Gemeinde Grasleben

Verwaltungsvorlage				Vorlagen-Nr.: 144				
Fachbereich: Bauen und Ordnung				Vorlage ist öffentlich Datum: 21.09.2017				
Tagesordnungspunkt Verkehrsberuhigende Baumaßnahmen für das Straßennetz „Mittel-, Schul- und Kirchstraße“; Ergänzung des Bauprogramms								
Vorgesehene Beratungsfolge:				Beschluss geändert		Abstimmungsergebnis		
Datum	Gremium			Ja	Nein	Ja	Nein	Enth.
12.10.2017	Bau- und Umweltausschuss							
16.10.2017	VA Grasleben							
Finanzielle Auswirkungen				Verantwortlichkeit				
Ergebnishaushalt	☒	Kosten		EUR		gefertigt:	Gemeinde- direktor:	
Finanzhaushalt	☐	Produkt	54100			gez. Nitsche	gez. Janze	
Kostenstelle	32 12 00	Sachkonto	4212000					
Ansatz	218.500 €	EUR	verfügbar		EUR	(Nitsche)	(Janze)

Gemeinde Grasleben Samtgemeinde Grasleben Bahnhofstraße 4 38368 Grasleben Tel. 05357 / 96 00 0	Unterlage	5
	Blatt Nr.	1
	Reg. Nr.	
Verengung der Ausfahrt Schulstraße und Verbreiterung des Gehweg in der Kirchstraße entlang der Kirchmauer - Maßnahme 1 und 2 -	Datum	Zeichen
	nachgeprüft	
Lageplan		
Maßstab: 1:250

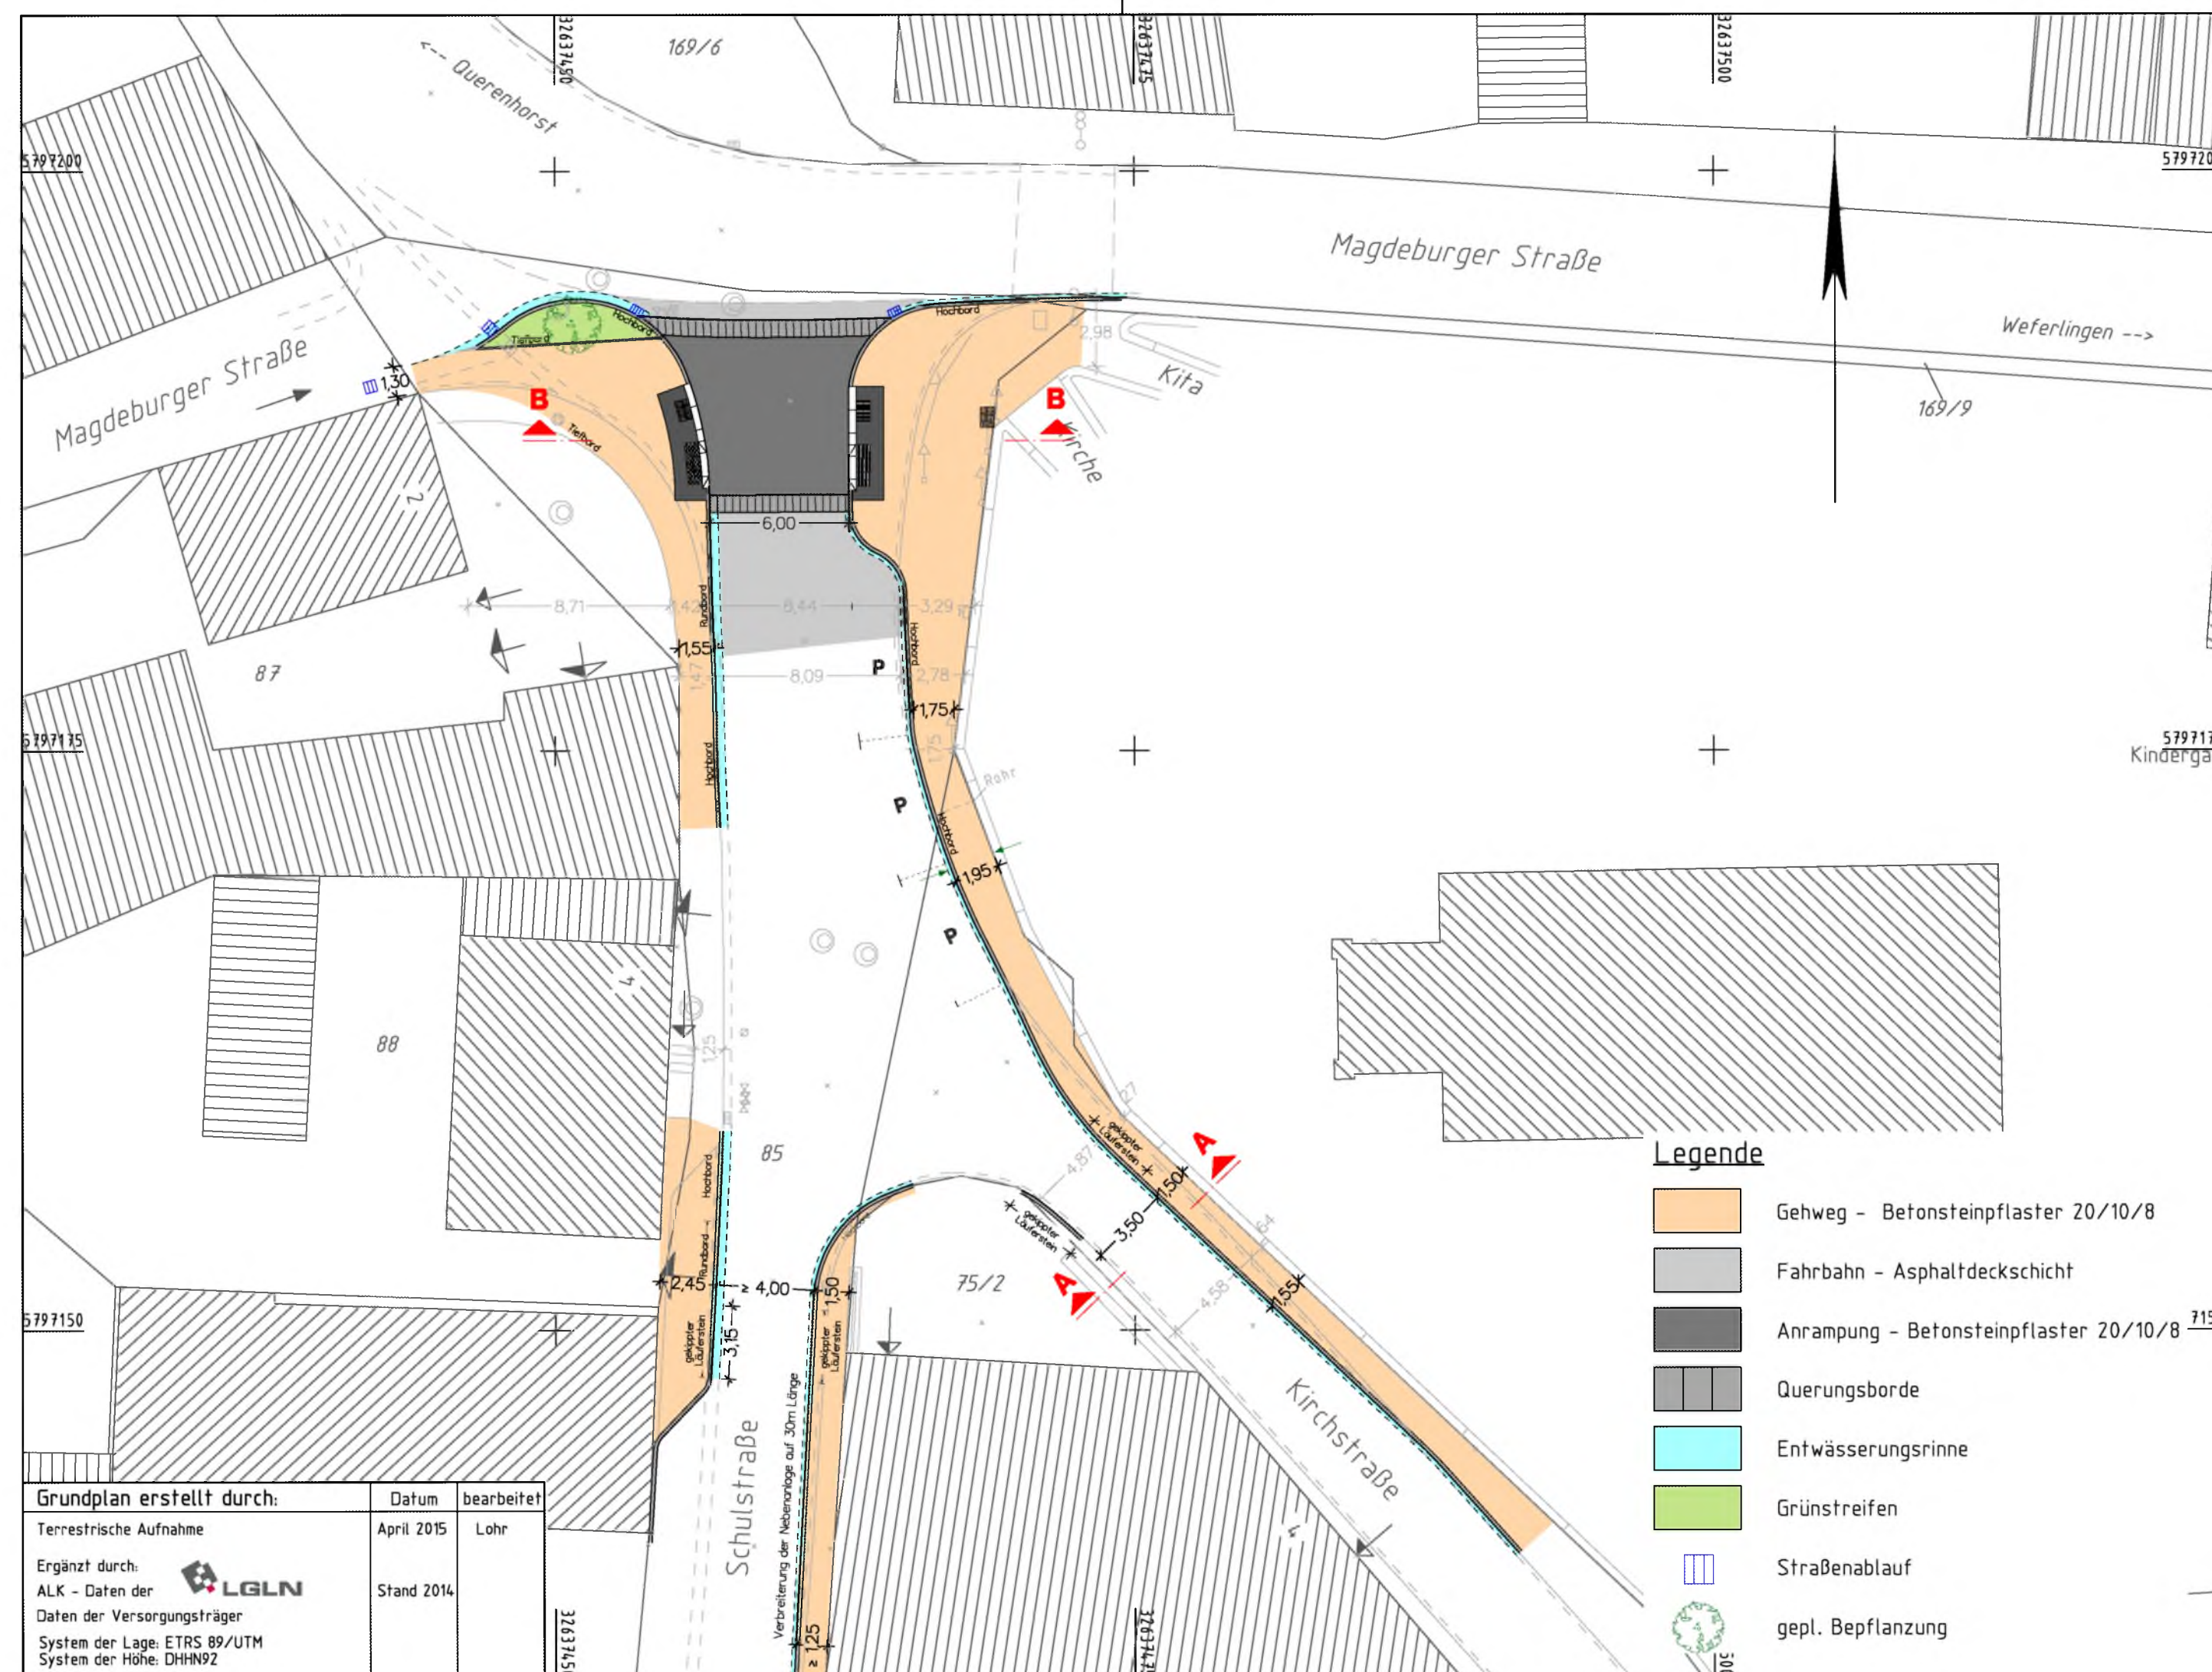
- a) Es soll eine vernünftige Gehwegführung in der Schulstraße mit einbezogen werden.

Der überarbeitete Entwurf für die Maßnahme 1 und 2 berücksichtigt diese Vorgaben. Der Gehweg auf der Ostseite wird bis zum Vorplatz der Volksbank verbreitert. Dort wechselt der Verlauf des Gehwegs dann auf die Westseite.

- b) Der Eingang des Wohnhauses Mittelstraße 5 soll durch Verlängerung des Gehwegs aus Richtung Kirchstraße abgesichert werden.

- c) Der Gehweg vor der Fleischerei Dröge soll so gestaltet werden, dass die Fußgänger auf dem direkten Weg in Richtung Schulstraße diesen Bereich passieren können.

Der überarbeitete Entwurf berücksichtigt die Vorgaben zu b) und c).
